ARPAT – DIREZIONE TECNICA - Settore VIA/VAS

Oggetto: [ID 2298] Verifica di assoggettabilità a VIA di competenza regionale - Variante a parità di volume al progetto di coltivazione e ripristino delle miniere Botro ai Marmi e Montorsi, nel Comune di Campiglia Marittima (LI). Proponente: SALES S.p.A. **Contributo istruttorio con richiesta di integrazioni.**

Documentazione esaminata

Figura 2: curve di iso-livello delle concentrazioni di PM10 in aria ambiente, media annuale (figura 88, pag. 228 dello SPA).

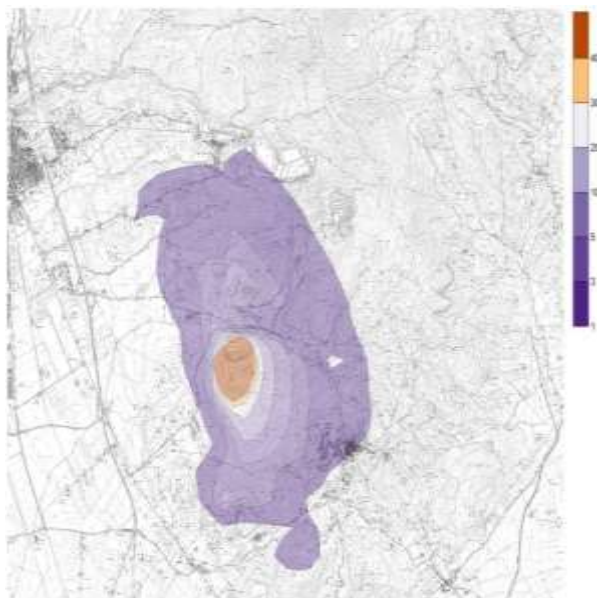
Si evidenzia che la cava in oggetto è posizionata in prossimità della costa. Pur ritenendo che la scelta della stazione meteorologica "San Vincenzo" insieme a dati prognostici di profilo siano sufficientemente adeguati alla caratterizzazione meteo-climatica della zona in esame, si evidenzia che per la caratterizzazione delle interfacce terra-mare sarebbe opportuno fornire in *input* al processore meteorologico anche dati provenienti da stazioni *overwater*.

Si evidenzia che la percentuale totale delle classi di velocità di vento inferiori a 0,5 m/s e a 1 m/s siano pari rispettivamente al 23,2% ed al 40,4%. La suite dei modelli CALPUFF è in grado di gestire efficacemente situazioni di calma di vento; tuttavia, si evidenzia come l'entità delle percentuali di calma possa introdurre un elevato grado di incertezza nelle simulazioni.

Si richiede comunque che il proponente chiarisca la fonte dei dati di orografia utilizzati, specifichi la posizione geografica a cui si riferiscono i dati di profilo verticale da 40 m s.l.m. fino a 3.800 m s.l.m. provenienti dal modello LaMMA-WRF e se sono stati impiegati dati *overwater*.

- procedere ad una nuova esecuzione delle simulazioni di dispersione ed alla valutazione dei risultati ottenuti alla luce delle osservazioni evidenziate.
